10 - MELI - ACTA DE REUNIÓN

Cliente: **MERCADO LIBRE**

Ubicación de Obra: Av. Apoquindo 4820 Pisos 20, 21 y 22

Reunión: MINUTA N° 10

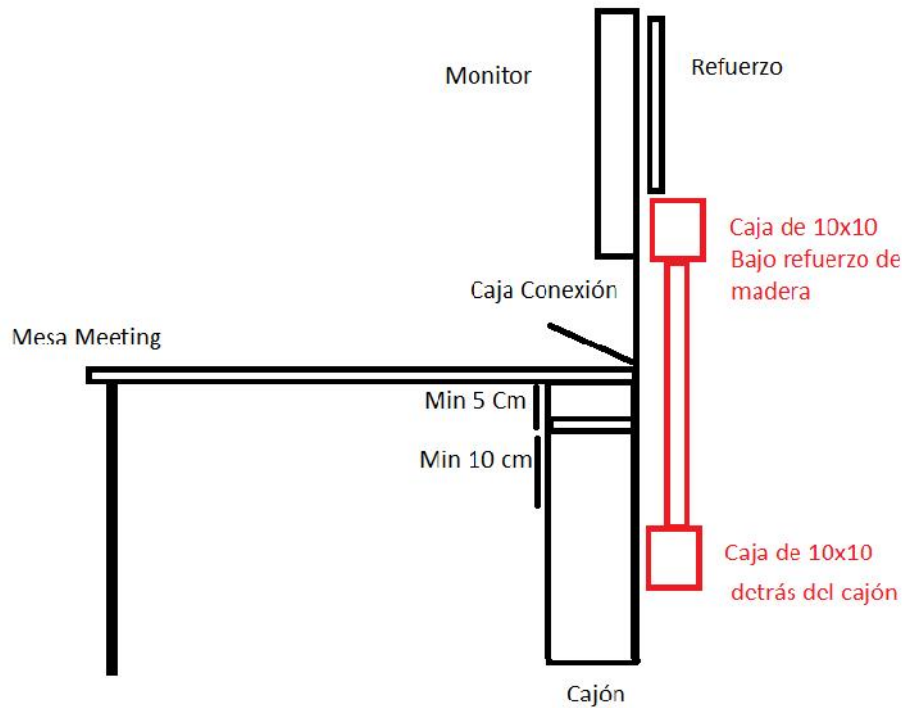
- Se revisan los siguientes puntos respecto de las salas de reunión.
- Salas Meetings
 - Se solicita evaluar impacto en tiempo el pasar por debajo de la mesa, junto con los cables de audio/video, el cable de red (datos) asociado a la sala. Lo anterior puesto que el teléfono IP de la sala meeting estará permanentemente conectado y tenerlo conectado al plate de pared es poco funcional y poco estético.

- Se solicita evaluar la incorporación de bandeja para faceplate de video + datos en la caja de la mesa (actualmente sólo es caja "pasacables"), idealmente poder dejar ahí todas las conexiones (electricidad, red y audio/video).

- Una vista lateral esquemática de la solución sería:
